Proyecto: **“CASA DE APARTAMENTO FUNDAMUCEC”**

INFORME TÉCNICO DE INSPECCIÓN No. 002-2021.

Colón, 18 de agosto de 2021.
DRCL-SEEIA-AC- 002-1808-2021

**DOCUMENTO EN RESPUESTA A LA NOTA DRCL-SEEIA-AC-002-1808-2021 EN
SOLICITUD DE AMPLIACIÓN AL PROYECTO “CASA DE APARTAMENTOS
FUNDAMUCEC”**

Anexo 4. Se presenta el mapa la ubicación regional escala 1:50 000

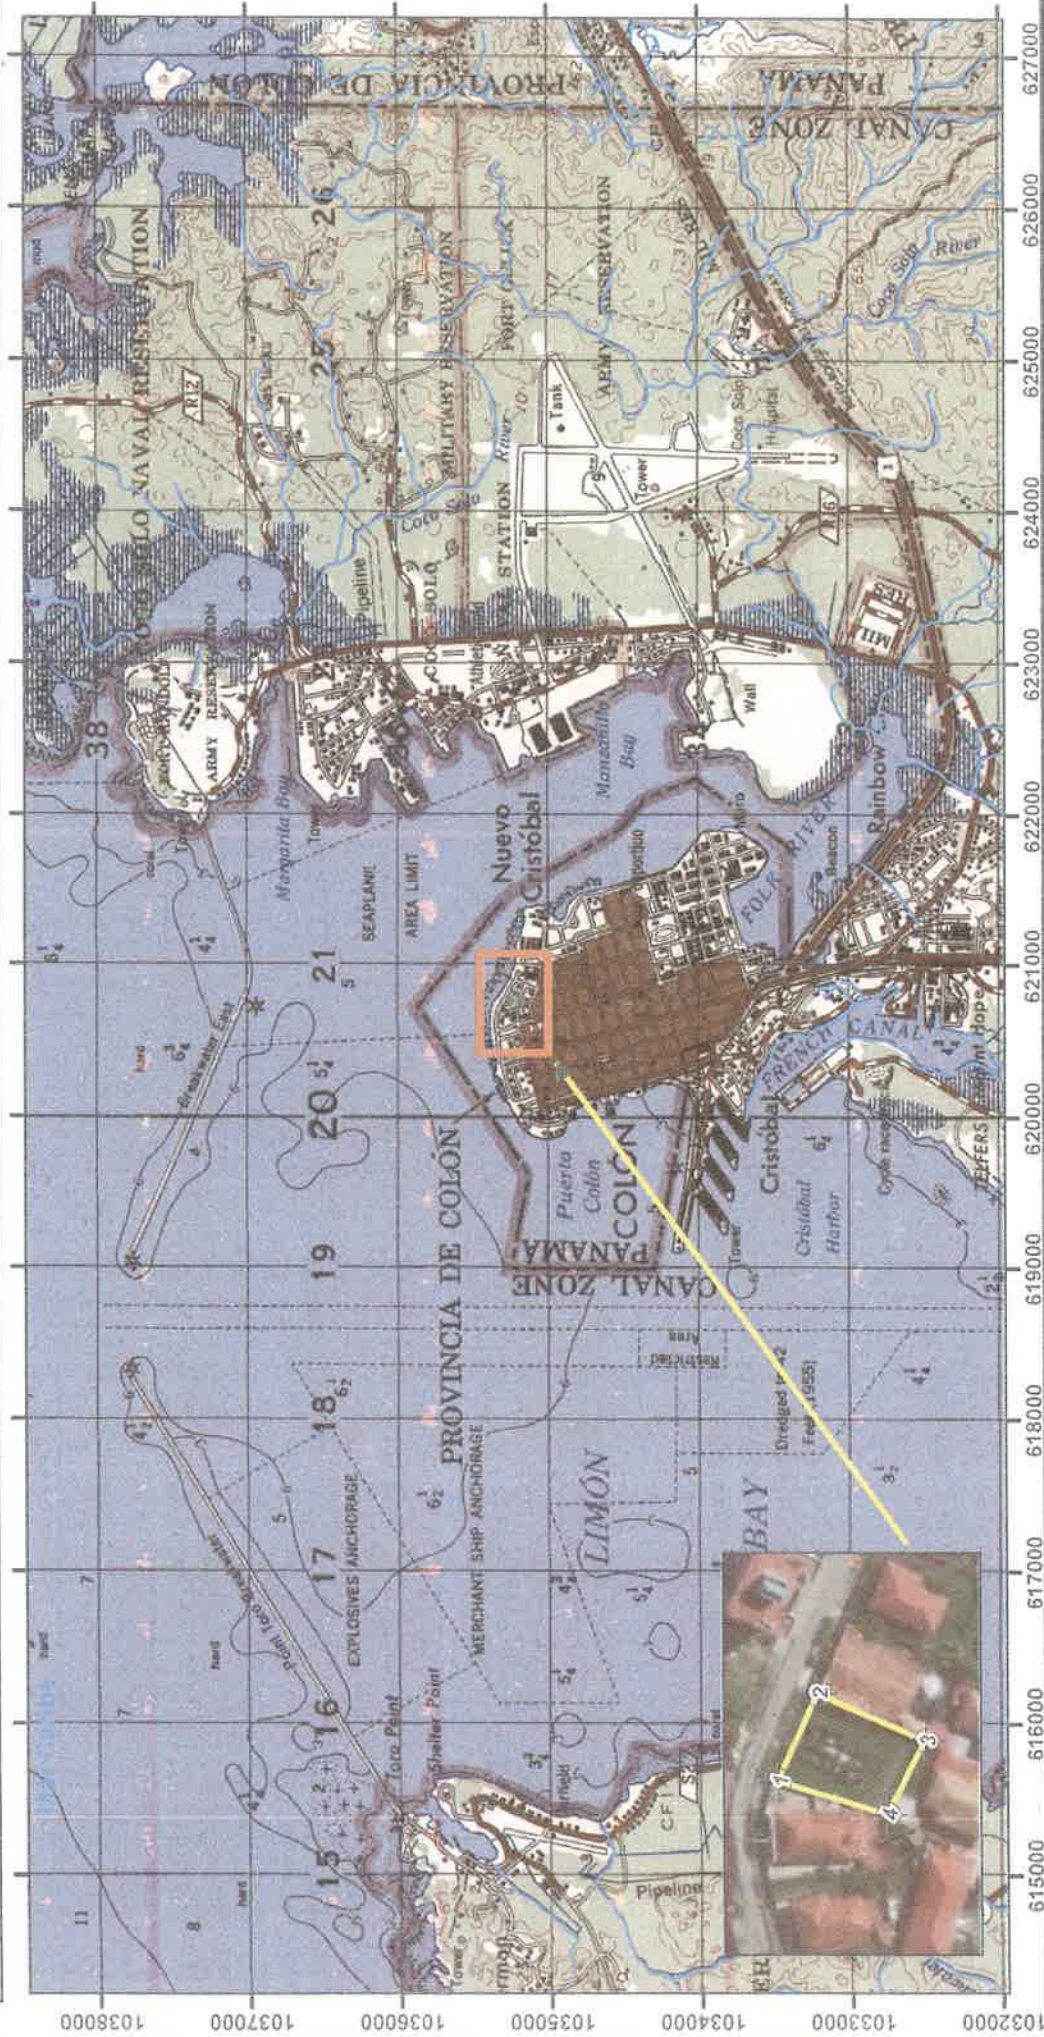
4. En la pág. 18 de EsIA presentan un mapa de ubicación del proyecto con escala 1:2,500, aportar:
 - a. Ubicación geográfica, en un mapa a escala 1:50,000 del polígono del proyecto (que sea visible), de acuerdo al artículo 26 del Decreto Ejecutivo 123 del 14 de agosto de

4. En la pág. 18 de EsIA presentan un mapa de ubicación del proyecto con escala 1:2,500, aportar:

a. Ubicación geográfica, en un mapa a escala 1:50,000 del polígono del proyecto (que sea visible), de acuerdo con el artículo 26 del Decreto Ejecutivo 123 del 14 de agosto de 2009, en los contenidos mínimos para Estudios de Impacto Ambiental en categoría I.

Respuesta: En anexo 4 se presenta el mapa de ubicación regional del proyecto en escala 1:50 000.
